Acuerdo 1169 Por el cual se aprueba la incorporación del cambio en los límites de generación y absorción de potencia reactiva de las unidades 1 y 2 de la planta de generación Carlos Lleras y las respectivas curvas de carga

1169

4 Abril, 2019

Unidad 1

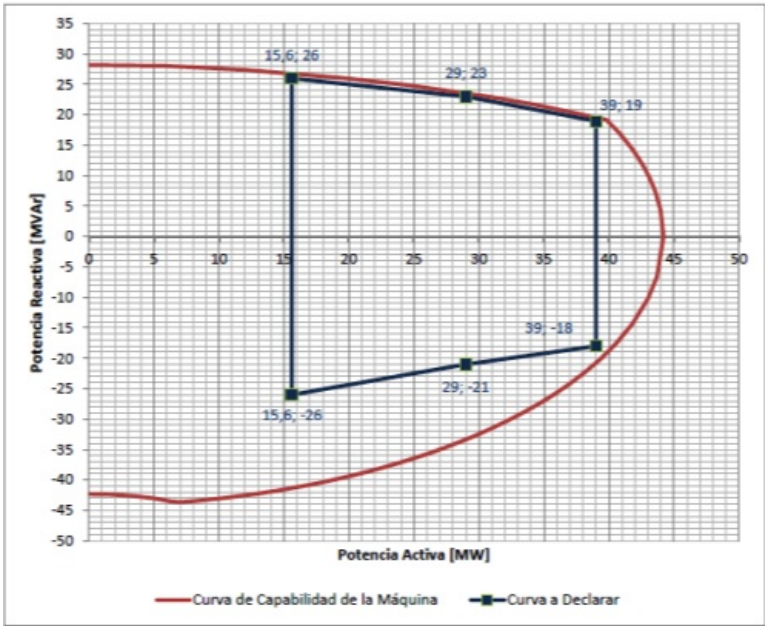
- 1** Aprobar la declaración de una nueva curva operativa de carga de las unidades 1 y 2 de la central

hidroeléctrica Carlos Lleras, en la que se define la capacidad para entrega y absorción de potencia reactiva de la unidad en función de la potencia activa generada.

Unidad	Sobreexcitación			Subexcitación		
	P [MW]	Q antes [Mvar]	Q después [Mvar]	P [MW]	Q antes [Mvar]	Q después [Mvar]
Carlos Lleras 1	15.6	28.2	26	15.6	-42.5	-26
	29	28.2	23	29	-42.5	-21
	39	28.2	19	39	-42.5	-18
Carlos Lleras 2	15.6	28.2	26	15.6	-42.5	-26
	29	28.2	23	29	-42.5	-21
	39	28.2	19	39	-42.5	-18
